LANDKREIS NIENBURG/WESER

Landes-Raumordnungsprogramm Niedersachsen (LROP)

Änderung und Ergänzung 2015

Abb. 1 Verlust an Bruttowertschöpfung durch Verlust an landwirtschaftlichen Flächen durch Kiesabbau

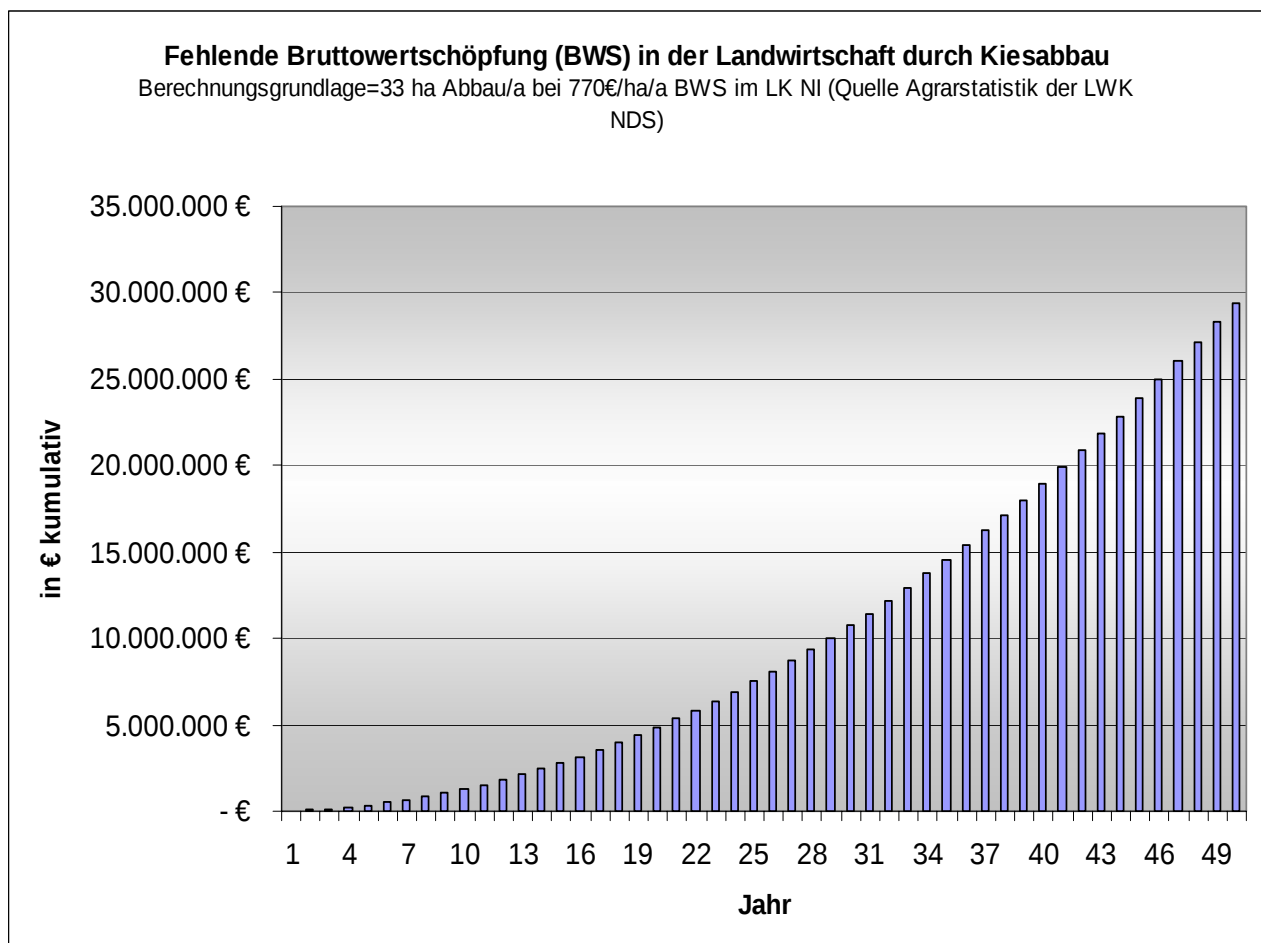
Betrachtet man allein den Zeitraum vom Beginn der Arbeiten am Kiesabbaurahmenplan 1995 bis heute, summiert sich der Verlust der landwirtschaftlichen Bruttowertschöpfung in den Kiesabbaugebieten des LK Nienburg auf ca. 5 Millionen Euro. Bis zur Ausschöpfung der Fördermengen von heute an gesehen in 30 Jahren wird sich der Verlust auf ca. 30 Millionen Euro aufsummiert haben und muss in dieser Form exponentiell in alle Zukunft fortgeschrieben werden. Die Wertschöpfung aus dem Kiesabbau verbleibt nur zu einem sehr geringen Teil in der Region und erlischt mit erfolgtem Abbau abrupt.

Abb. 2 Vorschlag für zu entfallende Vorranggebiete Rohstoffgewinnung
- Gandesbergen -

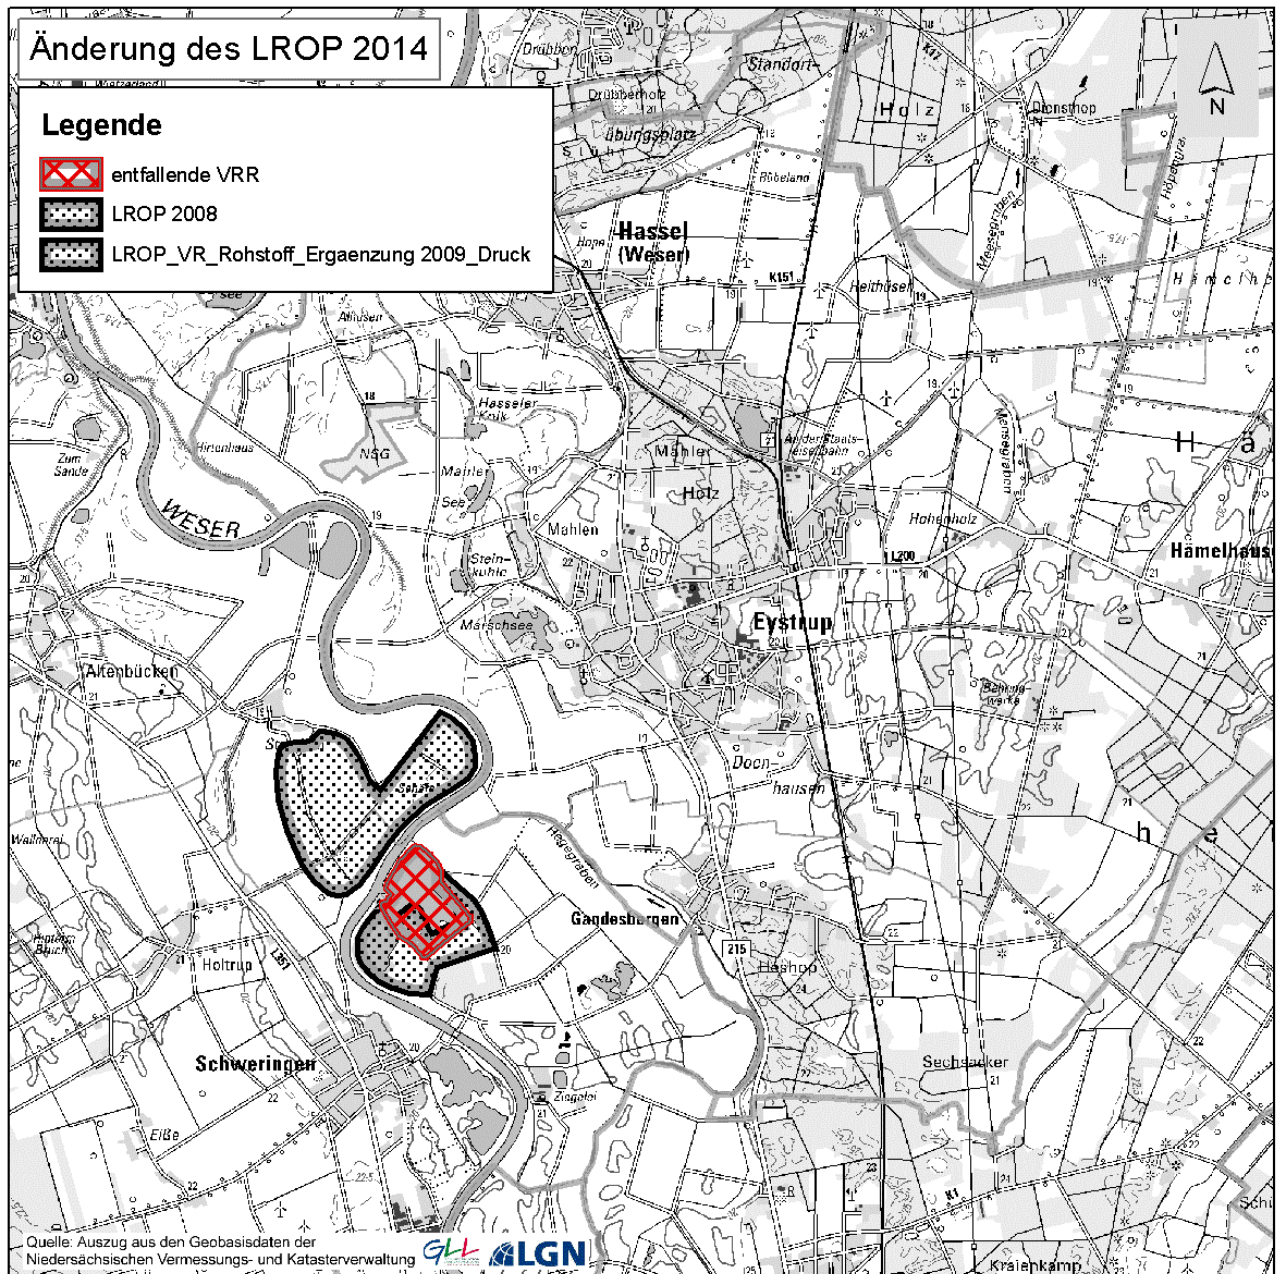
Im Norden des Kreisgebietes kann eine Teilfläche von VR 115.2 gestrichen werden, weil der Bodenabbau hier weitgehend beendet ist (Abb. 9).

**Abb. 3 Vorschlag für zu entfallende Vorranggebiete Rohstoffgewinnung
- zwischen Nienburg und Raddestorf -**

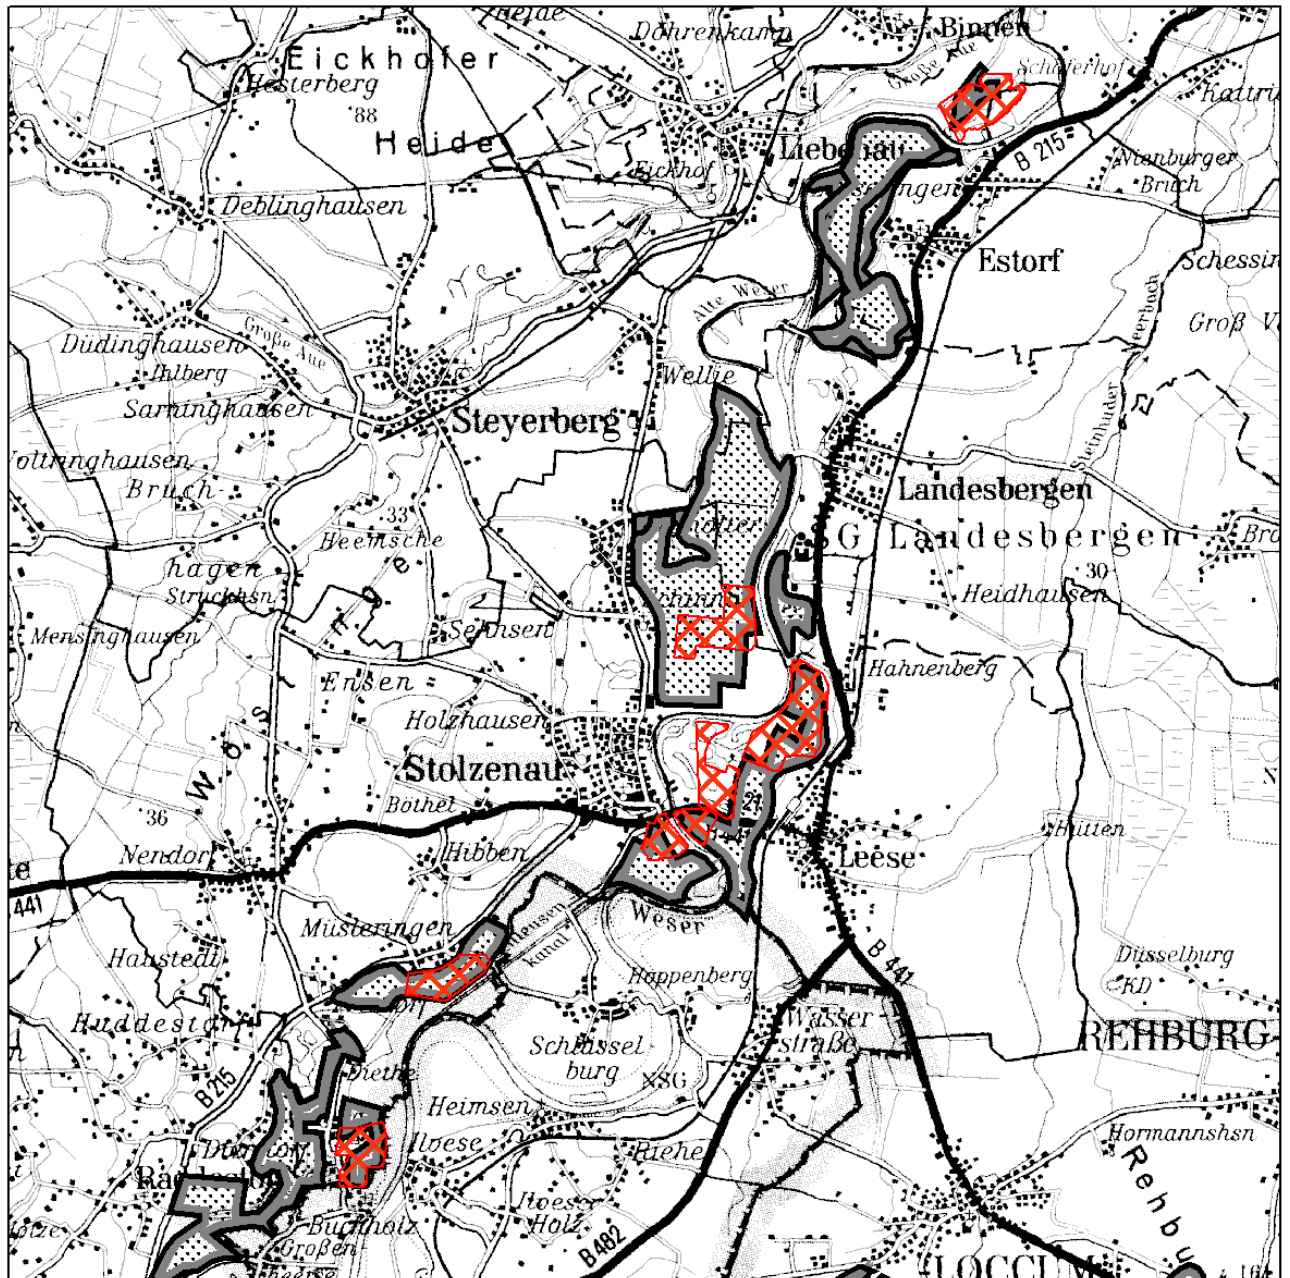
Ich rege erneut dringlich an, vor allem die Vorranggebiete Nr. 125 teilweise (siehe Abbildung) und mittlere Teilstück des Vorranggebiets 145.1 im Bereich Müsleringen zu streichen, weil hier tatsächliche Gründe einen Bodenabbau unmöglich machen. Durch die ortsnahe Lage des Vorranggebiets 145.1 (mittleres Teilstück; siehe Abb. 10) und die besonders günstigen Bedingungen für die Landwirtschaft sowie durch die baulichen Ent-

Das Vorranggebiet Nr. 125 kann teilweise entfallen (Abb. 11), weil

- im Süden des Gebietes ein wirtschaftlicher Abbau nicht möglich ist (aufgrund der zu großen Mächtigkeit der Deckschichten),
- im Osten des Gebiets sich das Kalksandsteinwerk befindet, welches in diesem Bereich einen Bodenabbau unmöglich macht; in einem Zielabweichungsverfahren ist die Zulässigkeit einer Bauleitplanung (SO Industrie) in diesem Bereich bestätigt worden.

**Abb. 4 Vorschlag für zu entfallende Vorranggebiete Rohstoffgewinnung
- Lemke -**

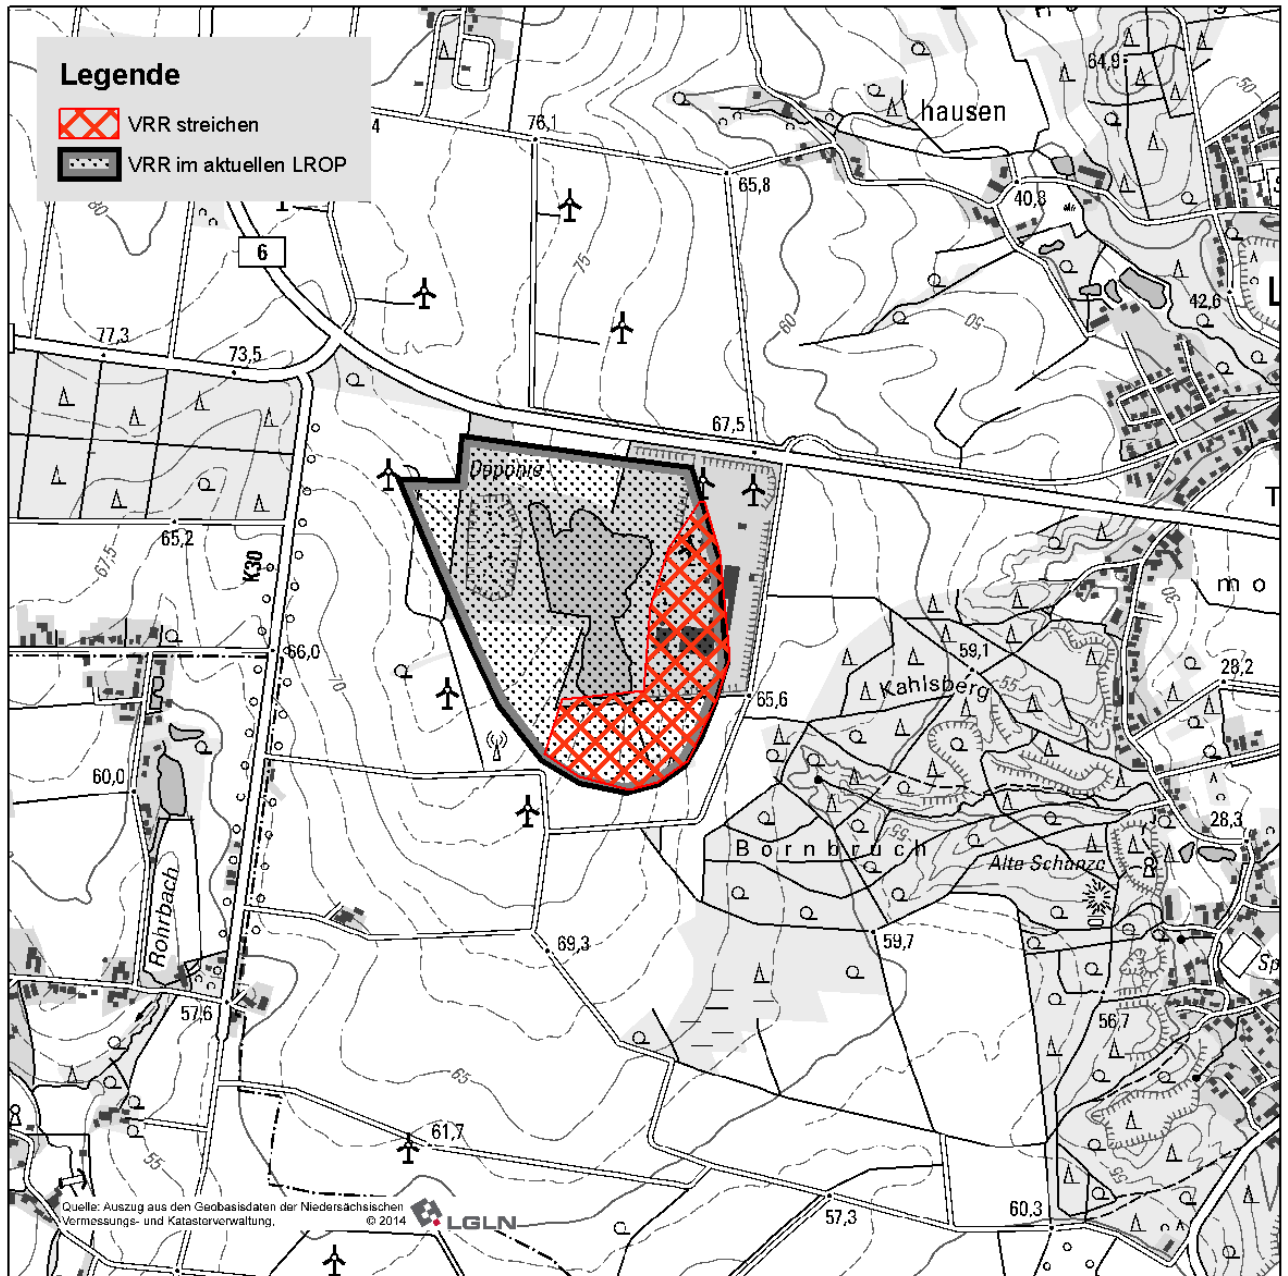
Im Süden des Kreisgebiets können sechs Teilflächen der Vorranggebiete Rohstoffgewinnung Nr. 128, 138.1, 138.3, 138.4, 145.3 entfallen, weil der Bodenabbau hier überwiegend tatsächlich beendet ist, wobei allerdings die Schlussabnahme überwiegend noch nicht erfolgt ist (Abb. 10).
